Plan - Vorentwurf - Ehemaliger Güterbahnhof Oberkassel II (B 04/001) -
(Gebiet etwa zwischen der Prinzenallee, dem Heerdtter Sandberg, der Ria-Thiele-Straße und einschl. des Greifwegs)
hier: Beteiligung gem. § 4 Abs. 2 BauGB

Nachstehend erhalten Sie die Stellungnahme des Amtes für Umwelt- und Verbraucherschutz zu o.g. Bebauungsplanverfahren mit der Bitte, die Inhalte im weiteren Verfahren zu berücksichtigen bzw. in den Umweltbericht zum Bebauungsplan zu übernehmen.

Anlage 1: Übersicht der Baubereiche und Lärmschutzwand

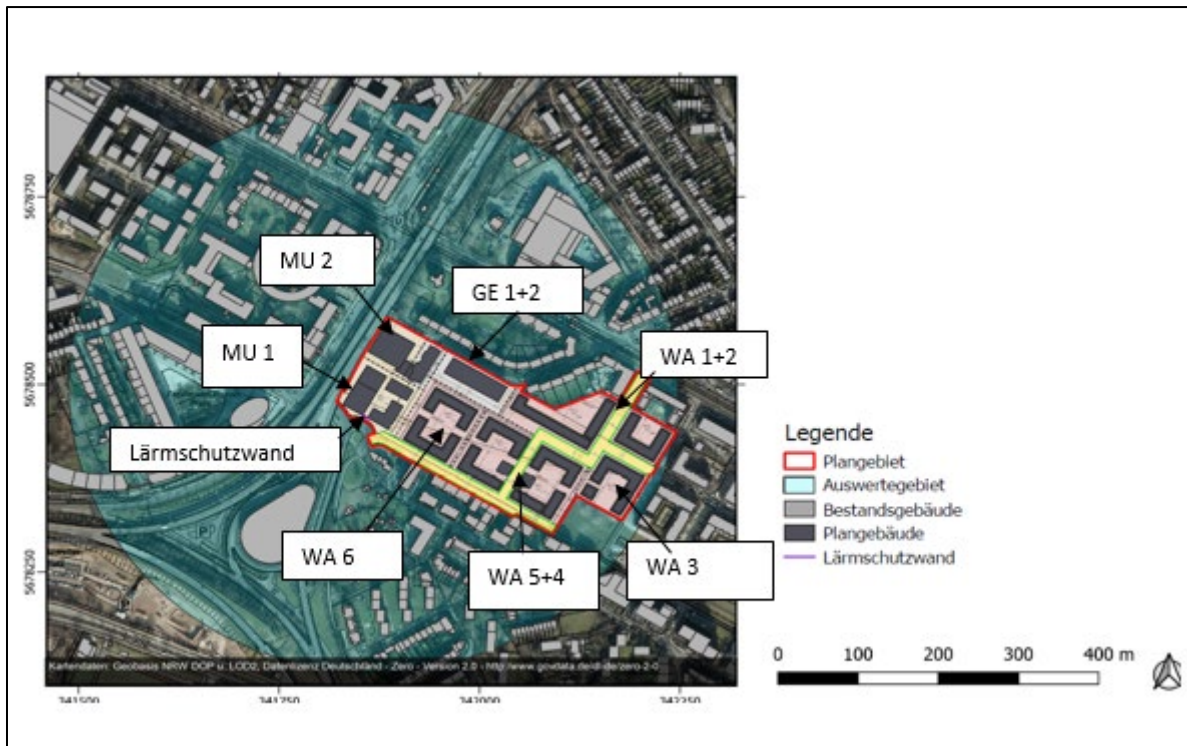
Durch die hohe Verkehrslärmsituation wird am geplanten Wohnhochhaus (MU 1) zudem ein Lückenschluss mittels einer Lärmschutzwand erfolgen, die zwischen den beiden südwestlichen Baufeldern liegen wird (siehe Anlage 1). Die Lärmschutzwand muss hierbei eine vergleichbare Höhe wie das geplante Wohngebäude oder eine vergleichbare Höhe wie der Sockel des Hochpunktes erreichen.

Im Planfall wird deutlich, dass sich durch das Bauvorhaben und insbesondere durch die Realisierung des 93 m hohen Hochpunktes die Windverhältnisse deutlich verändern werden. Aufgrund der geplanten Lärmschutzwand an der Südseite des Baufeldes MU1 und der hiermit einhergehenden Abschirmung von häufig auftretenden Winden aus südöstlicher und südwestlicher Richtung herrscht im Innenhof des Baufeldes MU1 für die vorgesehene Verweilfläche überwiegend ein guter Windkomfort, im nördlichen Teil des Innenhofes liegt zum Teil auch mäßiger Windkomfort vor. Lediglich im südlichen Teil des Innenhofes werden deutlich erhöhte Überschreitungshäufigkeiten von bis zu 20,9 % (Messpunkt 73) ausgewiesen. Somit liegt dort für alle Nutzungsarten ein schlechter Windkomfort vor. Zudem liegt gemäß der Windkanaluntersuchung an den Messpunkten 50, 51, 73 ein beschränktes Risiko für Windgefahren vor. Diese sind für die geplante Nutzung als Bewegungsfläche und Verweilfläche nicht akzeptabel, (siehe Anlage 2). Daher ist hier - mit den unten genannten Maßnahmen - eine Reduktion der Windgeschwindigkeit zu erzielen.

Anlage 2: Lage der auffälligen Messpunkte im Bodenniveau

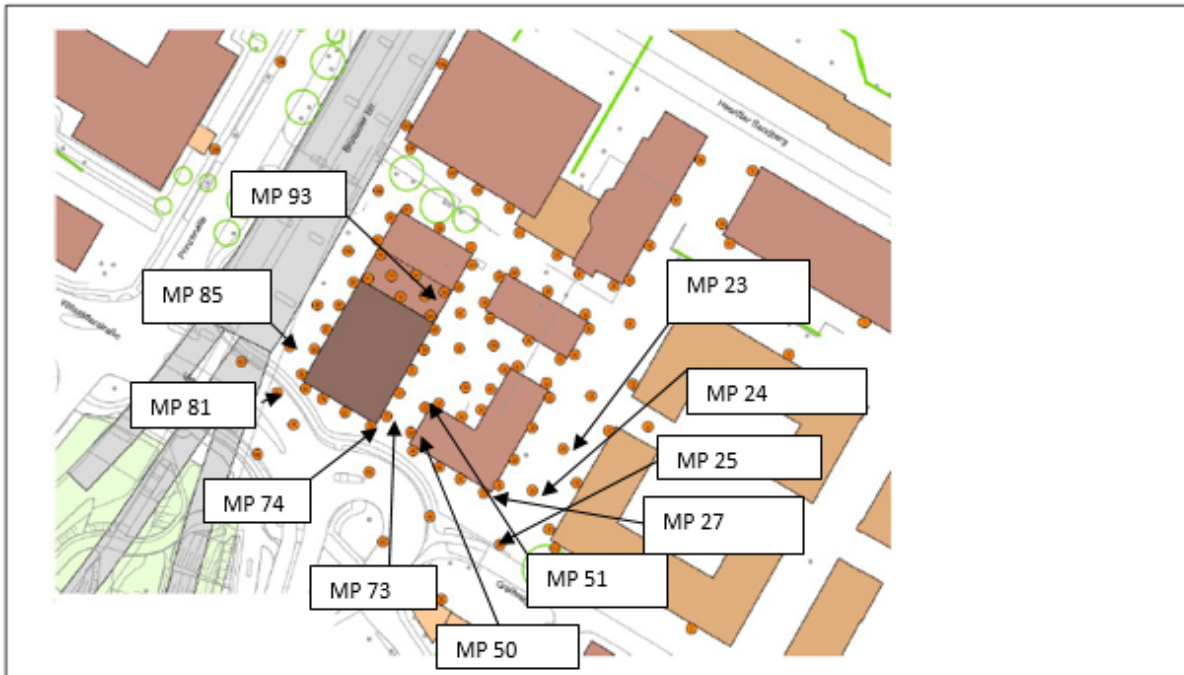
Im Umfeld der südwestlichen Gebäude werden an den Messpunkten 81 und 85 an über 20 % der Jahresstunden die Grenzgeschwindigkeit von 5 m/s überschritten. Am Messpunkt 85 wurde zudem ein erhöhtes Risiko für Windgefahren ermittelt. Problematisch kann dies vor allem für die Nutzer des entlang der Schanzenstraße verlaufenden Fahrradweges sein. Daher sollte hier ebenfalls mit geeigneten Mitteln (s.u.) eine Reduktion der Windgeschwindigkeiten angestrebt werden.

Aufgrund von Düseneffekte bei westlichen und östlichen Anströmungen werden zwischen den Innenhof des Baufeldes MU1 in Richtung der Prinzenallee hohe Windgeschwindigkeiten erreicht. Die mit 20,3 % höchsten Überschreitungshäufigkeiten wurden am Messpunkt 93 gemessen. Somit ist der Windkomfort für alle Nutzungsarten als „unbefriedigend“ zu bewerten. Daher sollte auch hier, ebenfalls mit geeigneten Mitteln (s.u.), eine Reduktion der Windgeschwindigkeiten angestrebt werden.

Vergleichsweise ungünstige Verhältnisse wurden im Bereich zwischen den Baufeldern MU1 und WA 6 gemessen. Die maximale Überschreitungshäufigkeit der Grenzgeschwindigkeit von 5 m/s beträgt hier 18,3 % am Messpunkt 24 und ist als „mäßig“ einzustufen. Die betroffenen Messpunkte sollen insgesamt als Verkehrsfläche eingeordnet und mit Bäumen bepflanzt werden, sodass nach der Realisierung des Planvorhabens eine günstigere Situation als im Windkanal erzielt werden kann. Zusätzliche Maßnahmen sind an dieser Stelle daher nicht erforderlich.
